RESOLUCIÓN No. 534

06 de marzo de 2026

POR LA CUAL SE OTORGA UN PERMISO DE OCUPACIÓN DE CAUCE Y SE DICTAN OTRAS DISPOSICIONES (POC-00043-25)

Imagen No. 2. Sección Transversal puente objeto de ocupación Río arenoso

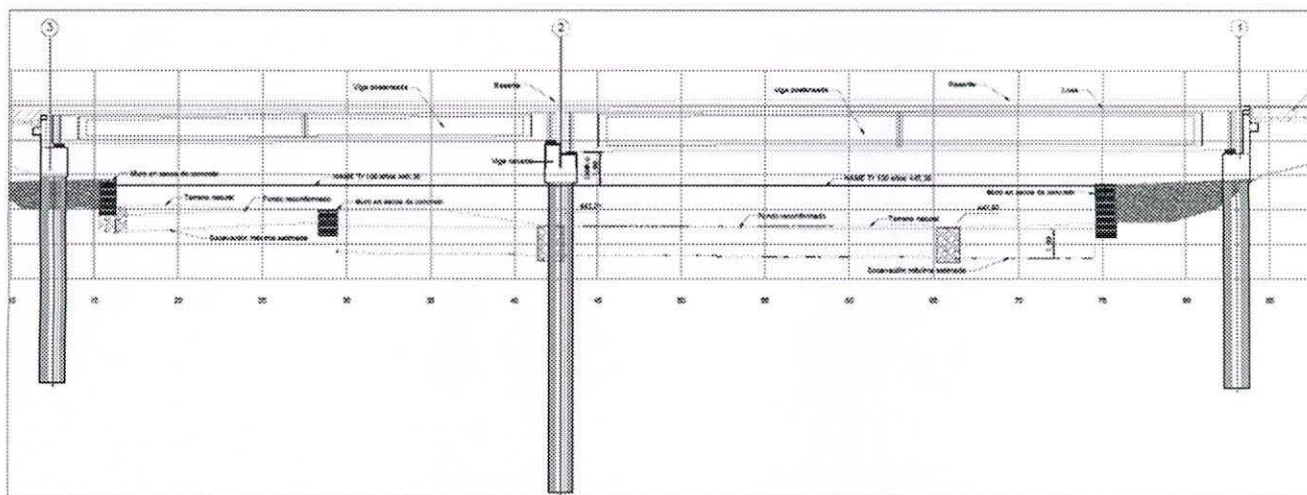
Puente con longitud de 70.96 metros con dos (2) luces entre apoyos de 40,48 metros y 30,48 metros. Coordenada estribo proyectado margen derecha aguas abajo 866237E-808553N, coordenada estribo central proyectado 866212E-808522N, coordenada estribo proyectado margen costado izquierdo aguas abajo 866193E-808498N del Río Arenoso (ver imagen No.2)

En los diseños propuestos por el solicitante del radicado CAM No. 2025 E – 29296 del 14 de noviembre de 2025, y la validación de los estudios hidrológicos e hidráulicos CAM comunicación interna No. 2780 del 5 de diciembre de 2025, se destaca que la cota de socavación se encuentra por encima del nivel de cimentación de la subestructura del puente (pilas y estribos). También la cota de inundación con periodo de retorno de 100 años (QTR100) está por debajo del nivel de la viga del puente formando un galibo de 2.81 m.

La subestructura del puente está conformada por dos pilas de cimentación en cada uno de los tres apoyos protegidas por colcho gaviones sobre el lecho del cauce, la superestructura está conformada por tres vigas transversales en concreto reforzado tipo cabezal sobre pilas, tres vigas longitudinales en concreto reforzado y pos tensado apoyadas sobre la viga transversal, losa sobre vigas en concreto reforzado, guardaruedas tipo baranda en concreto reforzado.

Imagen No. 3. Vista en planta reconfiguración geomorfológica del cauce Río arenoso

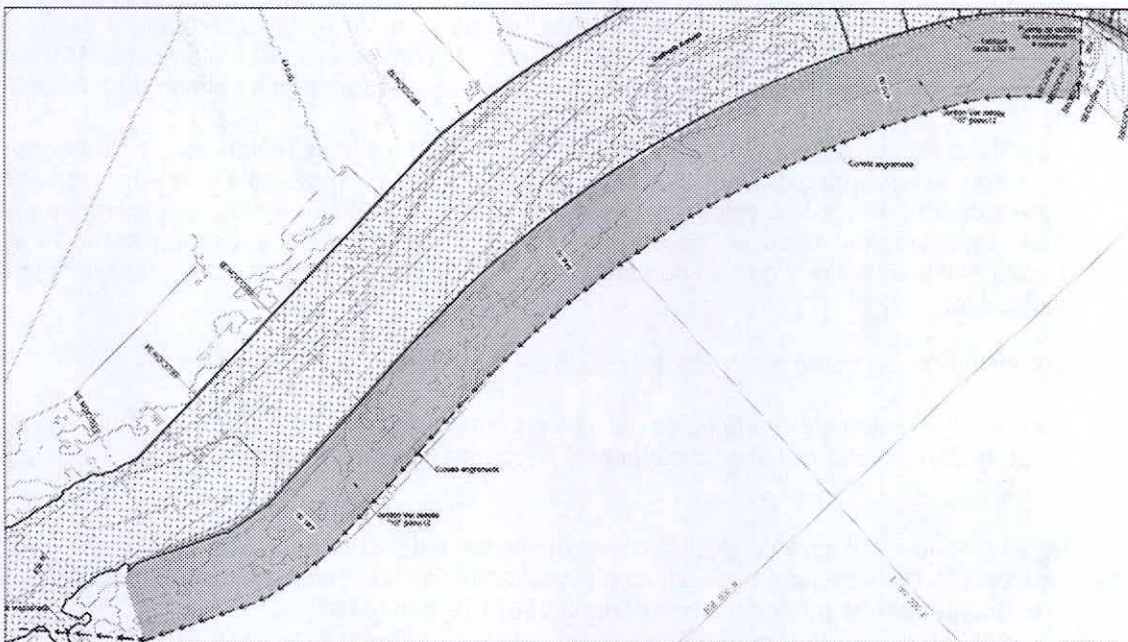
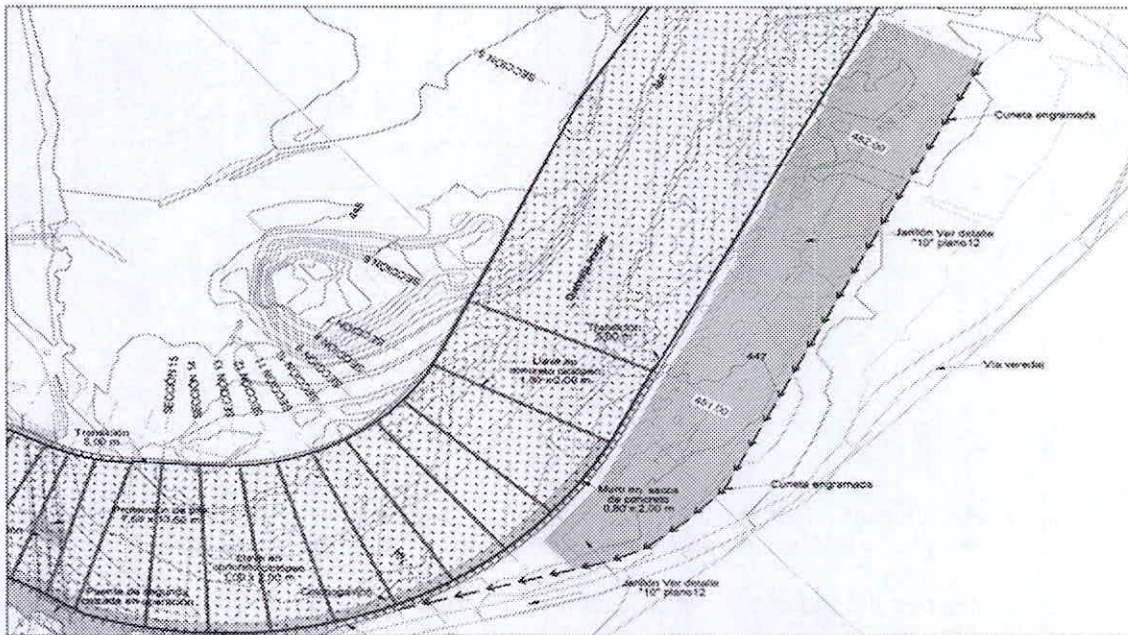
La reconfiguración geomorfológica del cauce para garantizar una sección hidráulica de 70,0 m de ancho y 1050 m longitudinalmente, la comprende los siguientes tramos (ver imagen no. 3):

Aguas Arriba del puente Arenoso: aproximadamente 500 m aguas arriba del puente proyectado de la segunda calzada con punto de inicio en la coordenada 866212E-808522N hasta aguas arriba punto final coordenada 866745E-808484N.

Aguas Abajo del puente Arenoso: aproximadamente 550 m aguas abajo del puente proyectado de la segunda calzada con punto de inicio en la coordenada 866212E-808522N hasta punto final aguas abajo en la coordenada 865620E-808666N.

El material resultante será reutilizado para la conformación de dos (2) jarillones localizados en la margen izquierda del Río, cada uno con un ancho aproximado de 40 m en su base y taludes de 1,5:1. (ver imagen No.3).

Imagen No. 4. Vista en planta reducción de las curvaturas existentes, reemplazándolas por radios más amplios

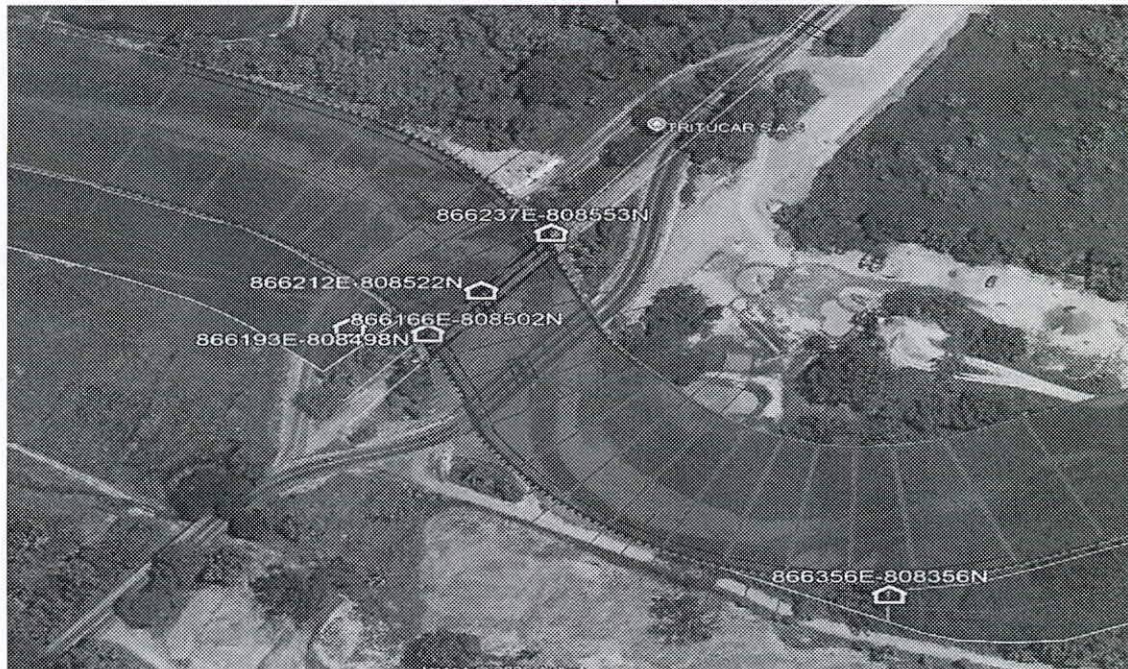
- Optimización del alineamiento horizontal del cauce mediante la reducción de las curvaturas existentes, reemplazándolas por radios más amplios y transiciones más suaves (ver imagen No. 4).

Imagen No. 5. Vista en perfil de las llaves o dentellones

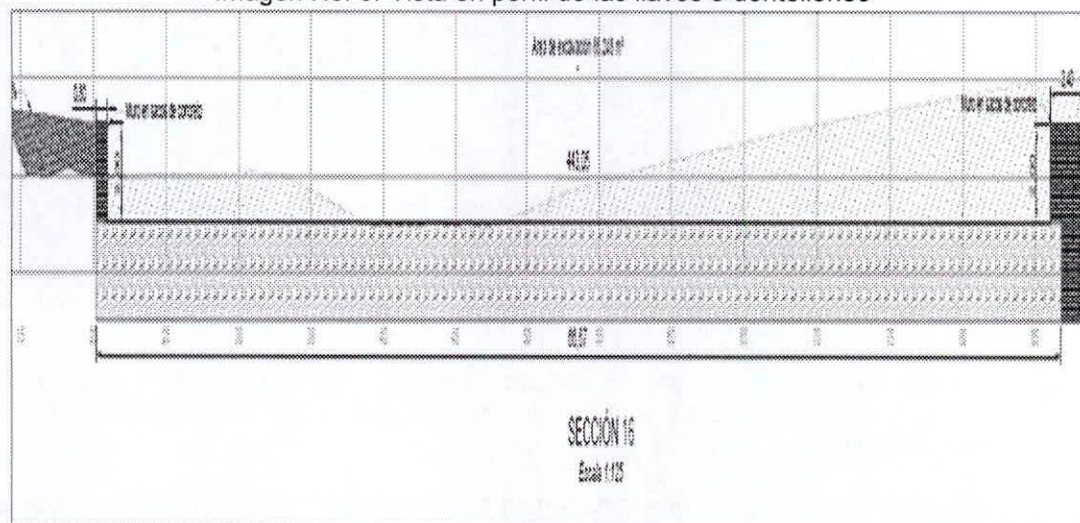
Los resultados de la evaluación de socavación general muestran que existe el riesgo de socavación. Para cubrir este riesgo de socavación, el solicitante propuso la construcción de una serie de llaves o dentellones que ayuden a redefinir la plantilla del fondo del cauce de manera que estos controlen la socavación y que se conviertan en el referente para la remoción de material de agradación; la remoción del material de agradación o sedimentación por encima del perfil que dan las llaves, es importante para mantener las condiciones de flujo de diseño, ayudarle al río a que siga fluyendo cómodamente bajo los puentes y con un gálibo adecuado en sus crecientes máximas. Se diseñó de tal manera que las llaves no queden en alto relieve, características de llaves (dentellones):

Las llaves dentellones corresponden a estructuras en concreto ciclópeo de 1 metro de ancho por 2 metros de profundidad embebidas en el lecho del cauce. Se proyectaron 25 llaves de orilla a orilla del cauce y transversales al flujo del Río arenoso. (ver imagen 4,5,6)

Con motivo de la valoración de los estudios hidrológicos e hidráulicos realizados en CAM, al solicitante se le aprobaron veinticinco (25) llaves o dentellones en las siguientes coordenadas con origen Oeste:

Imagen No. 7. Detalle muros en sacos de concreto y colcho gaviones

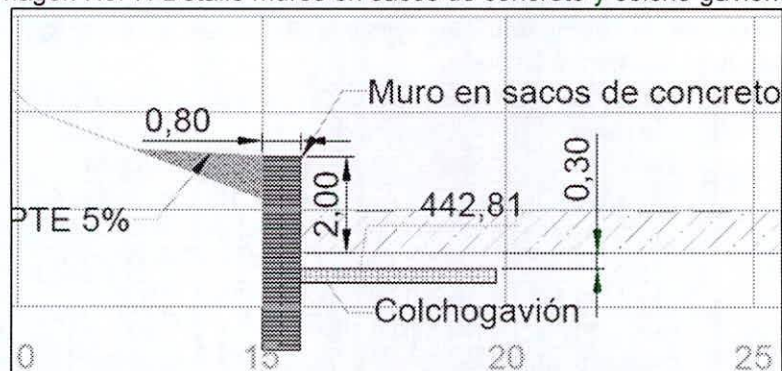
Para evitar el proceso de socavación el solicitante también proyectó colchogaviones para la protección de jarillones, taludes y las pilas. Cada colcho gavión posee espesor 0,2 m y un ancho de cuatro (4) metros. (ver imagen No. 7).

La Protección con colcho gavión de la socavación al Jarillon y talud margen derecha aguas abajo del río arenoso: inicia en la coordenada: 866107E-808652N, y finaliza en la coordenada: 866240E-808536N.

La Protección con colcho gavión de la socavación al Jarillon y talud margen izquierda aguas debajo del río arenoso: inicia en la coordenada: 866188E-808513N, y finaliza en la coordenada: 866400E-808380N.

Imagen No. 8. Detalle sacos de concreto para protección del Jarillón de la socavación

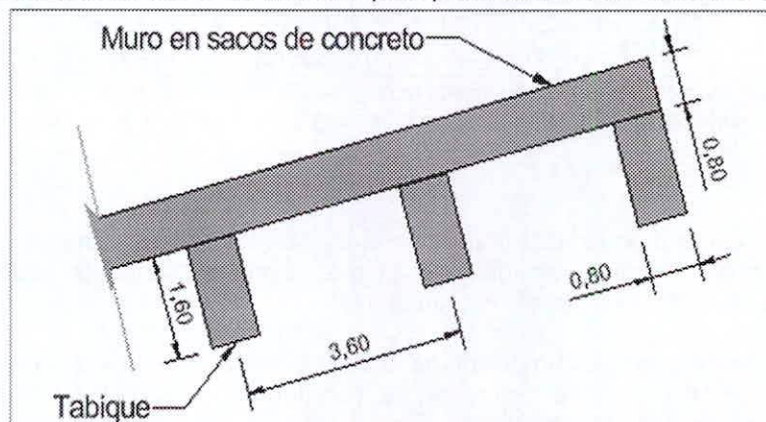
Para evitar el proceso de socavación al solicitante se le aprobaron los muros de espesor de 0,8 m en las márgenes donde hay más riesgo de erosión, estos se construirán con sacos (costales) llenos de concreto y asegurados entre si con dovelas de acero de ½" y en la curva aguas arriba, con deflexión a derecha y la curva aguas abajo, con deflexión a izquierda, cuya localización es la siguiente (ver imagen No.8):

Los muros en sacos de concreto para protección del Jarillón y talud de la socavación para la protección de la socavación al Jarillón y talud margen derecha aguas abajo del río arenoso inician en la coordenada: 866080E-808586N, y finaliza en la coordenada: 866432E-808391N.

Los muros en sacos de concreto para protección del jarillón y talud de la socavación para la protección de la socavación al talud de la margen izquierda aguas debajo del río arenoso inician en la coordenada: 866107E-808652N, y finaliza en la coordenada: 866269E-808487N.
